## **E-Anlagen**

Straßenmeisterei  
Leibnitz

## **DARSTELLUNG DER PRÜFUNGSERGEBNISSE**

## **Sicherheitstechnik der E-Anlagen der Straßenmeisterei und Zentralwerkstätte Leibnitz.**

Bild 10

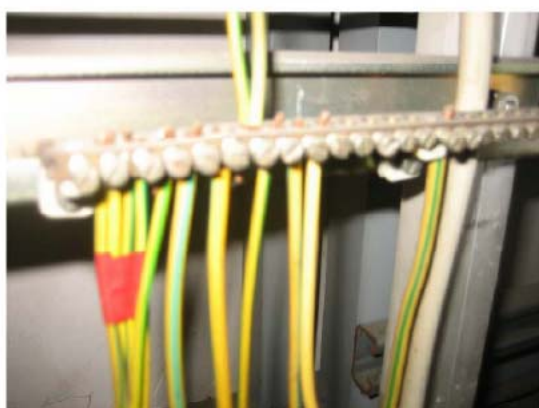
Ein Schutz gegen direktes Berühren blanker aktiver Teile in den Eckfeldern ist nicht gegeben (Bild 10).

Bild 20

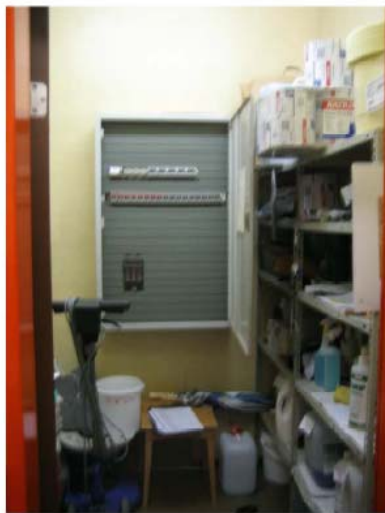
Der Verteiler ist in einem Lagerraum als Aufputz-Stahlblechverteiler ausgeführt. Die Absicherung erfolgt mittels Leitungsschutzschalter L10 / N für Beleuchtungsstromkreise und Leitungsschutzschalter G16 / N für Schukosteckdosen (Bild 20, 21).

Bild 22

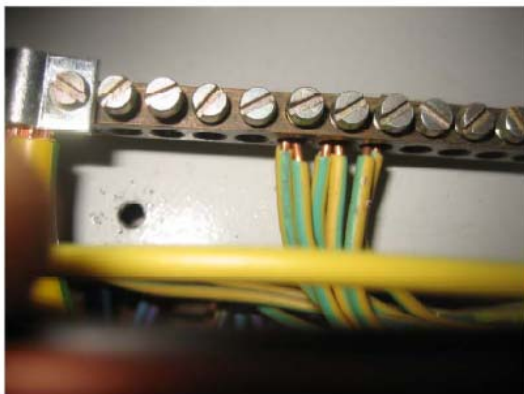
Eine Blindabdeckung fehlt neben einem Leitungsschutzschalter (Bild 22).

*Weiters kann mitgeteilt werden, dass Mängel wie unzulässige Mehrfachklemmungen, fehlenden Schraubkappen, Blindabdeckungen etc. bereits behoben wurden.*

Bild 23

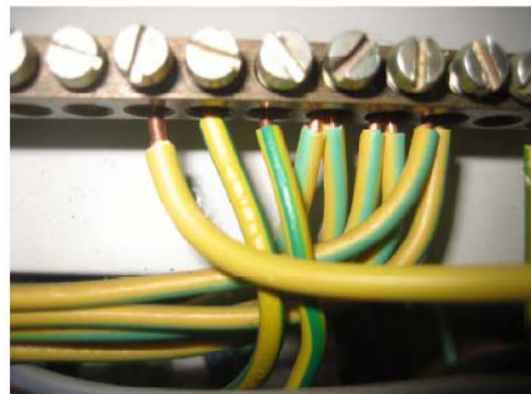
An den Schutzleiterklemmen sind unzulässigerweise Mehrfachklemmungen ausgeführt (Bild 23, 24).

Bild 27

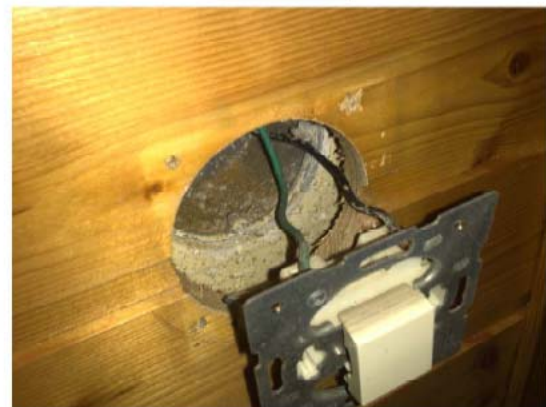
Die Absicherung erfolgt mittels Leitungsschutzschalter L10 A / N (Bild 27).
